Mission régionale d'autorité environnementale

**Avis sur le projet de parc éolien des Rainettes
à Chantraines (52)
porté par la société Chantraines Énergie**

n°MRAe 2022APGE37

Nom du pétitionnaire	SAS ¹ CHANTRAINES ÉNERGIE (JP Énergie Environnement)
Commune	CHANTRAINES
Département	Haute-Marne (52)
Objet de la demande	Construction et exploitation d'un parc éolien, les Rainettes, de 4 éoliennes et d'un poste de livraison
Date de saisine de l'Autorité environnementale	28/01/22

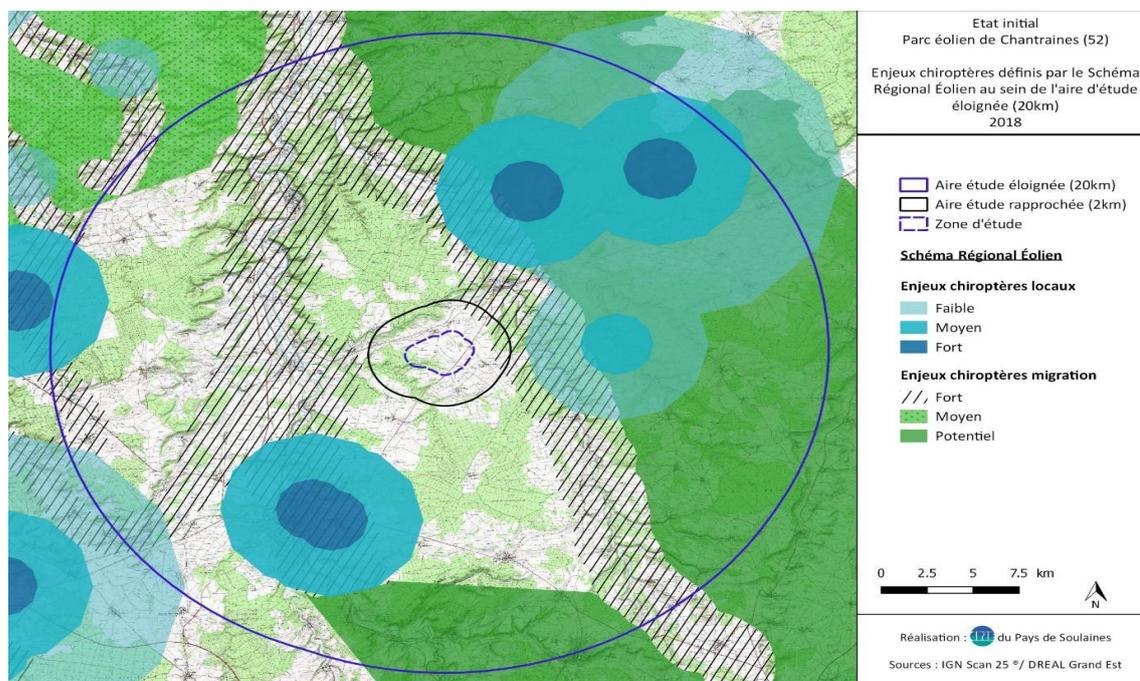
L'Ae conclut que les enjeux conséquents sur les espèces protégées ne sont pas correctement pris en compte.

Elle recommande a minima au pétitionnaire de déplacer l'éolienne RAI4 afin de l'éloigner du couloir de migration principal.

Sensibilité et enjeux chiroptères – Source : Dossier du pétitionnaire.

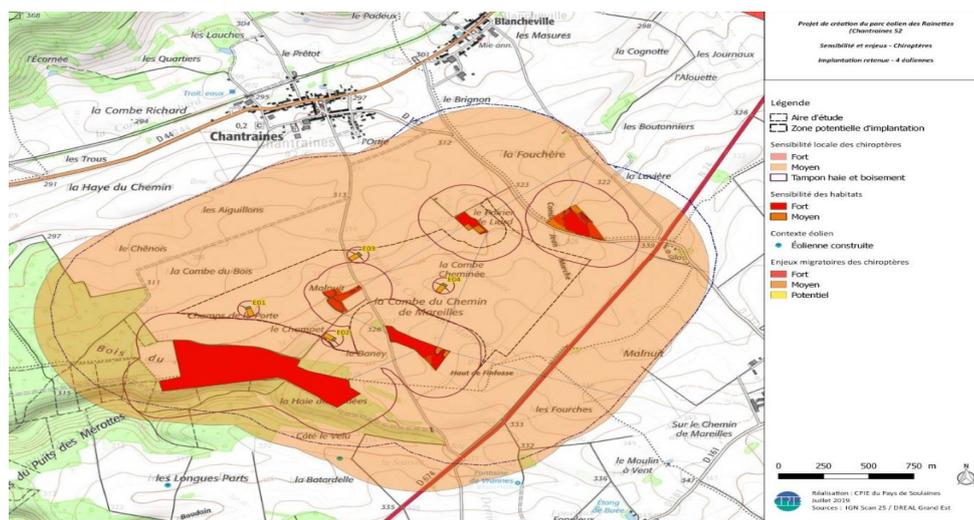
L'Ae remarque que le dossier précise que inventaires sur site réalisés en 2020 font ressortir une forte présence de chauves-souris sur la totalité de la zone du projet :

- notamment une forte activité dès le mois d'avril, en sortie d'hibernation ;
- une forte activité des noctules de juin à début juillet ;
- une activité qualifiée d'exceptionnelle pour les Pipistrelles communes jusqu'en novembre.

Plan masse du projet de parc éolien des Rainettes – Source : Étude d'impact sur l'environnement.

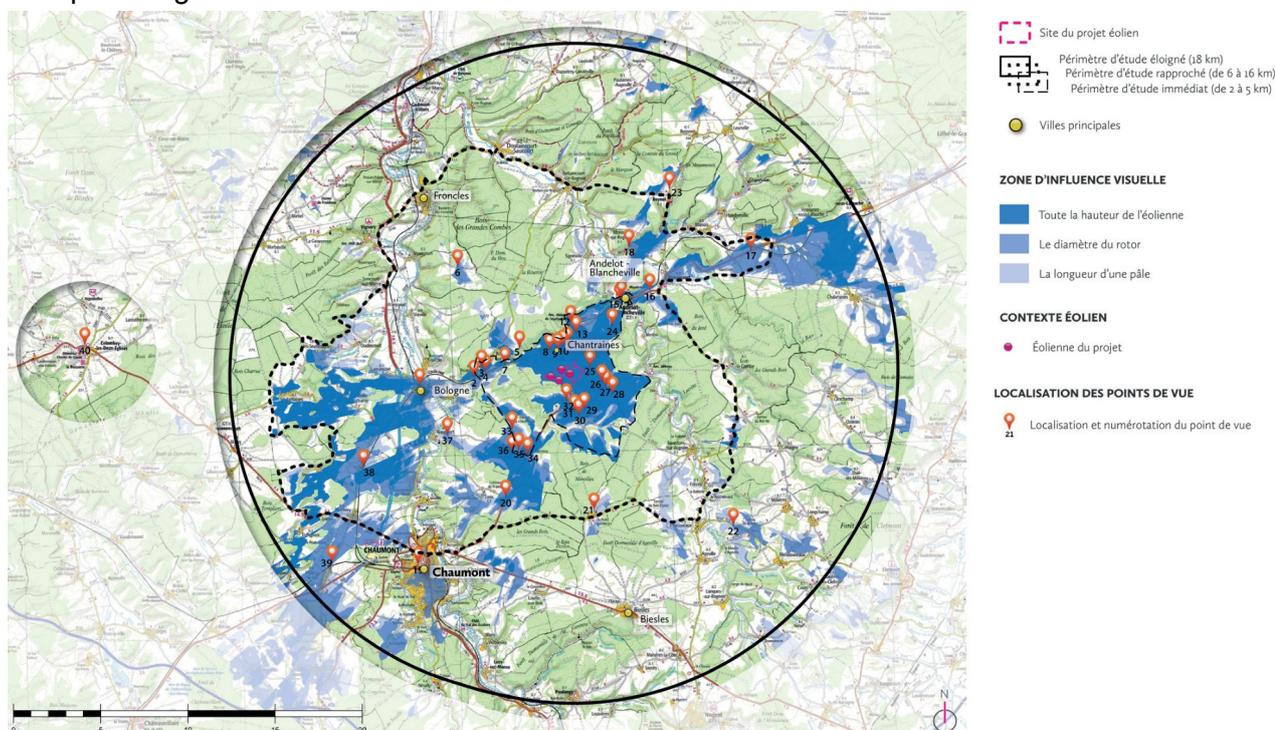
Les cheminements de desserte des plateformes utilisent les chemins existants, minimisant ainsi les surfaces agricoles neutralisées par le projet. L'Ae note toutefois que le réseau électrique interne³² ne suit pas ces cheminements, ce qui conduit notamment à faire passer les tranchées par un secteur de prairies, alors que le dossier précise que « *le tracé de raccordement inter-éolienne jusqu'au poste de livraison et du poste de livraison au poste source suivra les chemins existants dans la mesure du possible.* ». Il est d'autant plus regrettable que l'implantation du poste de livraison (parcelle ZD11) soit prévue sur un des rares secteurs à enjeu fort en termes d'habitats naturels de la ZIP (prairie et haies).

L'Ae recommande au pétitionnaire de démontrer que le choix retenu pour l'implantation du poste de livraison et du cheminement des câbles de raccordement des éoliennes est celui de moindre impact.

Carte de la zone d'influence visuelle et des points de vue – Source : Étude paysagère et patrimoniale.

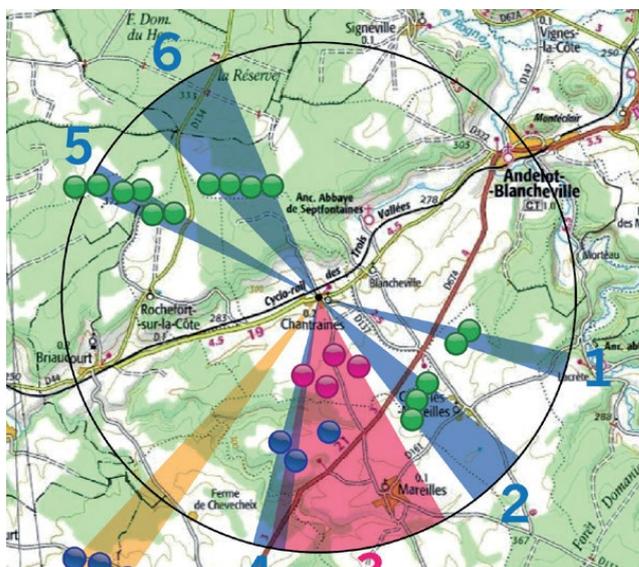
D'après la carte de la zone d'influence visuelle et des points de vue, le projet n'aura pas d'impact sur le point de vue depuis l'esplanade du Donjon à Chaumont. Il aurait été pertinent de compléter

Pour une meilleure compréhension du projet, l'Ae recommande de compléter le dossier avec un photomontage combinant photographie et préfiguration des éoliennes vues depuis l'esplanade du Donjon à Chaumont.

Point de vue du hameau de Blancheville entrée est sur l'intersection route locale et D44 – Source : Étude paysagère et patrimoniale, photo prise depuis la ZAC d'Andelot.

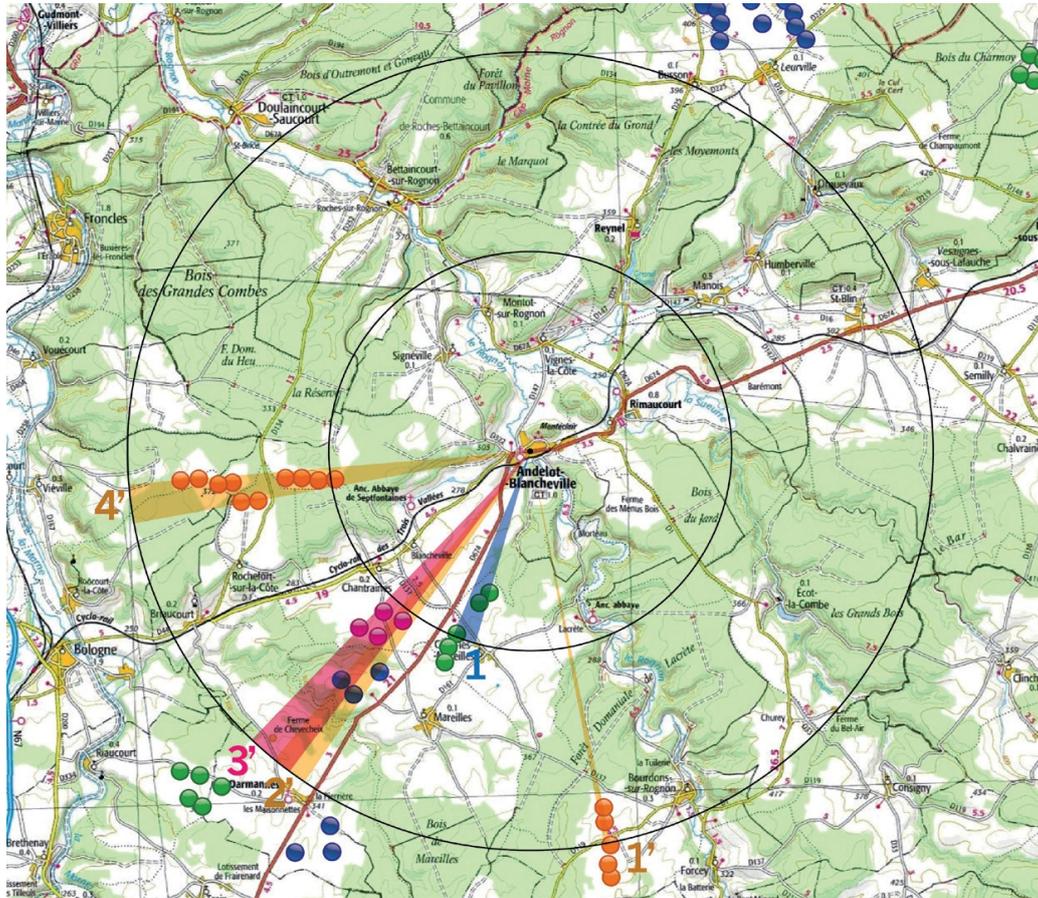
Toutefois, le projet (E2 à E4) sera en covisibilité importante avec l'Église de Chantraines, vue depuis le hameau de Blancheville.

L'Ae regrette que des photomontages aient été réalisés depuis la ZAC d'Andelot et non depuis son viaduc, présent sur le parcours du Cyclorail de Chantraines et dont la visibilité est susceptible d'être impactée par le projet.
